## ZMĚNOVÝ LIST STAVBY č. 2

<b>Projekt:</b>	<b>„KLATOVY – RETENČNÍ NÁDRŽE PŘED ČOV“</b>
<b>Stavba:</b>	KLATOVY - RETENČNÍ NÁDRŽE PŘED ČOV
<b>Změna:</b>	Speciální zakládání stok IO 04.1, IO 05.1, IO 06.1, IO 06.2, IO 07.1
<b>Zdůvodnění změny: 1)</b>	<p>Změna technického řešení speciálního založení stok IO 04.1, IO 05.1, IO 06.1, IO 06.2 a IO 07.1. V zadávací dokumentaci navržené založení stok pomocí zabíraných štětovic Larsen u dotčených inženýrských objektů je ve zjištěných geologických podmínkách neproveditelné. Pro zajištění zabíraní na projektovanou a staticky vyhovující úroveň dle VTD je nutné provedení předvrtání granodioritového prostředí.</p>
<b>Posouzení změny:</b>	<p>Vzhledem k nepředvídatelným okolnostem geologických poměrů bylo zvoleno proveditelné speciální založení stok. Předložený ZL2 je v souladu s odst. 6 §222 zákona o zadávání veřejných zakázek 134/2016 Sb., v platném znění.</p>
<b>Autorský dozor projektanta:</b>	<div style="display: flex; align-items: center; justify-content: center;"><div style="width: 150px; height: 40px; background-color: #ccc; margin-right: 10px;"></div><div>Podpis a razítko AD:</div><div style="width: 150px; height: 40px; background-color: #

beraní pokus\_pozice č.1

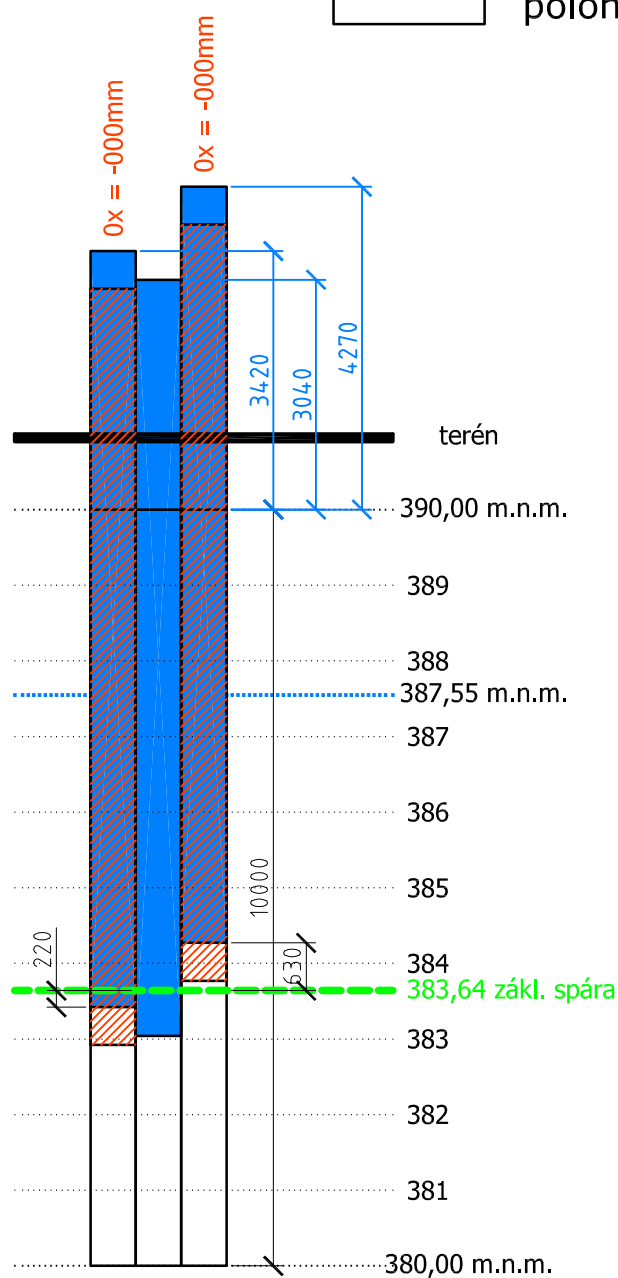
projektová kóta hlavy štětovnice = 390,00 m.n.m.  
projektová kóta paty štětovnice = 380,00 m.n.m.

poloha dle dotloukání B9

poloha dle zabíraní ICE 416

poloha dle VTD

beraní pokus\_pozice č.2

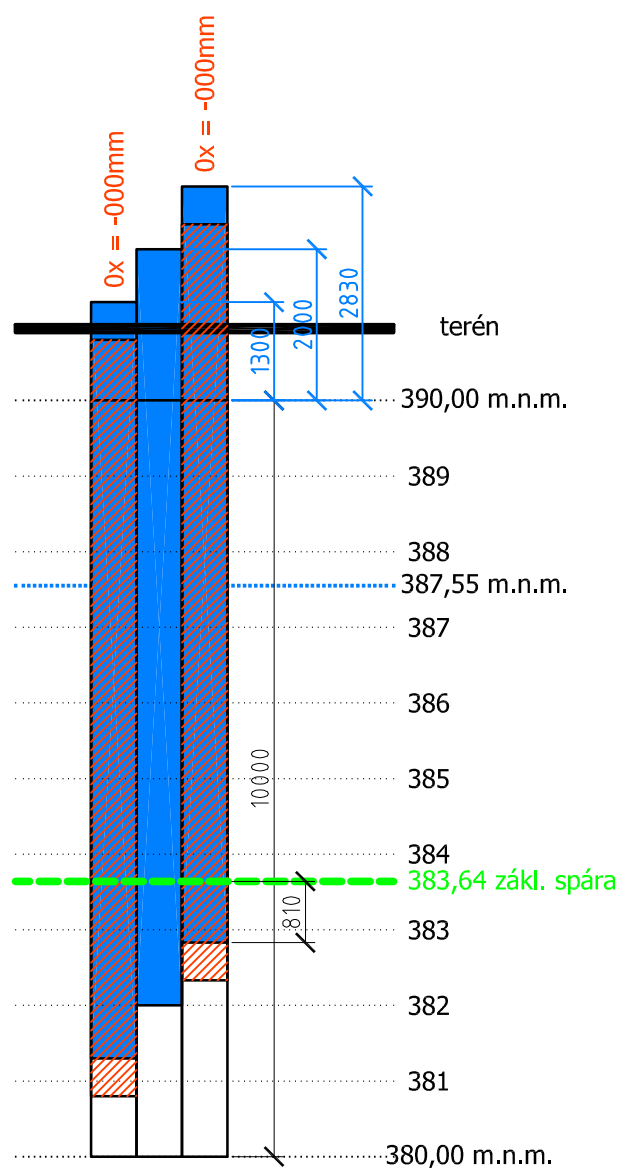
projektová kóta hlavy štětovnice = 390,00 m.n.m.  
projektová kóta paty štětovnice = 380,00 m.n.m.

poloha dle dotloukání B9

poloha dle zaberanění ICE 416

poloha dle VTD

beraní pokus\_pozice č.3

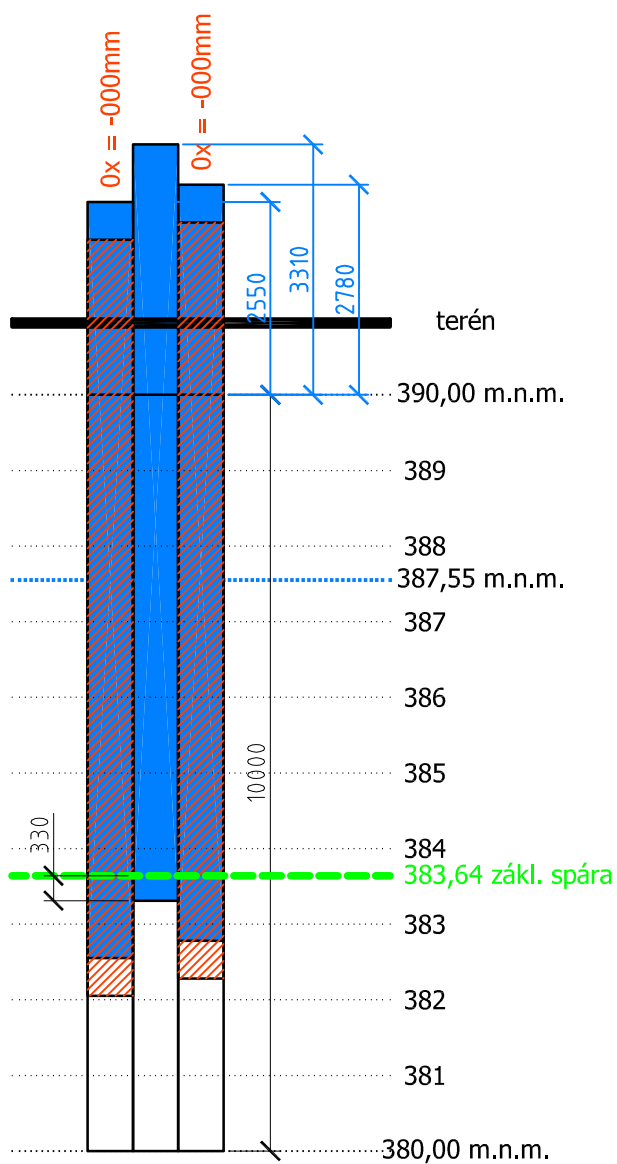
V rámci realizace štětových stěn pro napojení pažení stoky na retenční nádrž byly provedeny beraníci pokusy BP-1 až BP-7. Beraníci pokusy BP-3 až BP-5 byly provedeny v oblasti popisující geologická sonda PJ4, pokusy BP6 a BP7 byly provedeny v oblasti sondy P5.

Beraníci pokus	Průměrná úroveň zaberanění (m n.m.)	Poloha	Plánované dno výkopu (m n. m.)
BP-3	382,80 → odpovídá vrstvě R5 (silně zvětralý granodiorit)	Sonda PJ4	383,50
BP-4	383,90 → odpovídá vrstvě R6-R5 (zcela zvětralý granodiorit)	Sonda PJ4	386,50
BP-5	383,00 → odpovídá vrstvě R6-R5 (zcela zvětralý granodiorit)	Sonda PJ4	384,50
BP-6	383,50 → odpovídá vrstvě R4 (mírně zvětralý granodiorit)	Sonda P5	384,17
BP-7	383,50 → odpovídá vrstvě R4 (mírně zvětralý granodiorit)	Sonda P5	384,60

Z výsledků beranících pokusů nelze jednoznačně určit rozhraní beranitelného a neberanitelného prostředí. Vzhledem k požadované hloubce výkopu je ze statických důvodů nutné vetknout štětovnice na navrženou úroveň jejich paty. Navržená pata štětovnic se nachází ca 1,5 m pod úrovní zaberanění štětovnic z beranících pokusů. Z tohoto důvodu je nutné prostředí granodioritů předvrtat.
